廃止措置計画に定めた新たに設定する保管場所の  
妥当性を示す資料

「敦賀発電所 1号炉 直接線及びスカイシャイン線  
による周辺の公衆の受ける線量について」(敦賀 1号  
炉廃止措置 審査資料 資料番号敦 1 廃止—004—3)

敦賀 1号炉廃止措置 審査資料	
資料番号	敦 1 廃止-004-3
提出年月日	平成 28 年 12 月 26 日

2016.12.15 説明からの修正点

図5－2－2 現行の廃止措置計画における想定配置イメージ（断面図）

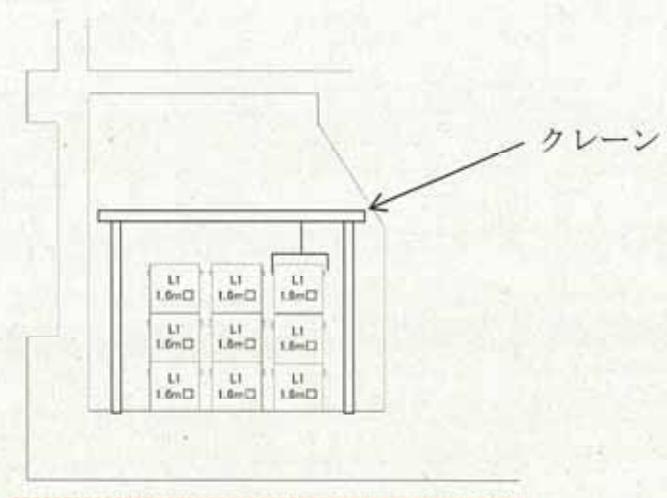
- P-11 図5-2-2 図中のクレーン位置のずれを修正
- P-58 図7-6-2 グラフの差し替え

図5-7 点線源設定のイメージ

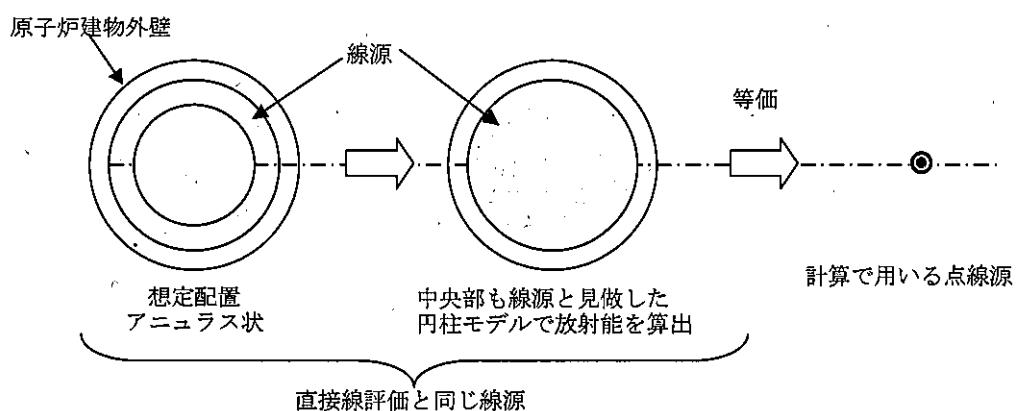
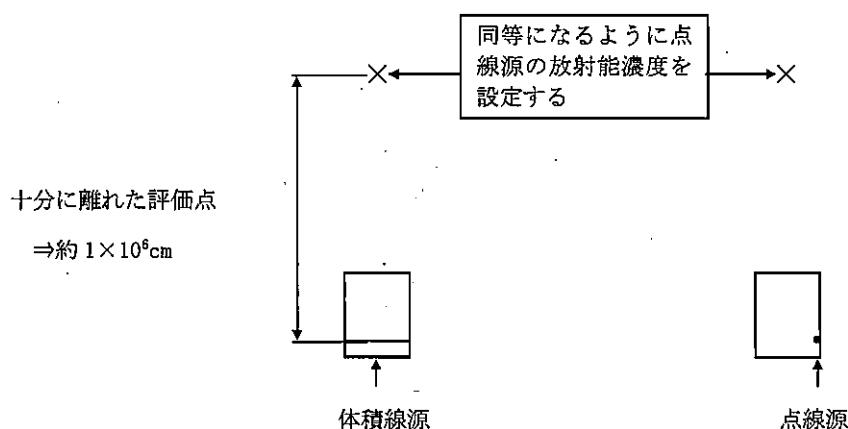
No.	(質問事項)
29	スカシャイン線の計算時、保守的評価にするために線源を点線源として最大化していることを追記すること。

- ・ P-20 : 散乱条件を保守的にするために、体積線源と等価になる点線源を作成し、評価結果が大きくなる位置に点線源を配置した旨を追記した。
- ・ P-34, P-53 上記と同様に追記した。

想定している保管時の廃棄物の配置は、一部が欠けたアニュラス状となるが、計算モデル上は、中空部にも線源が存在する円柱状の線源とし、さらに、散乱条件を保守的にするために、体積線源と等価になる点線源を作成し、評価結果が大きくなる位置に点線源を配置した。 線源の設定イメージを図5-6に、点線源設定のイメージを図5-7に示す。
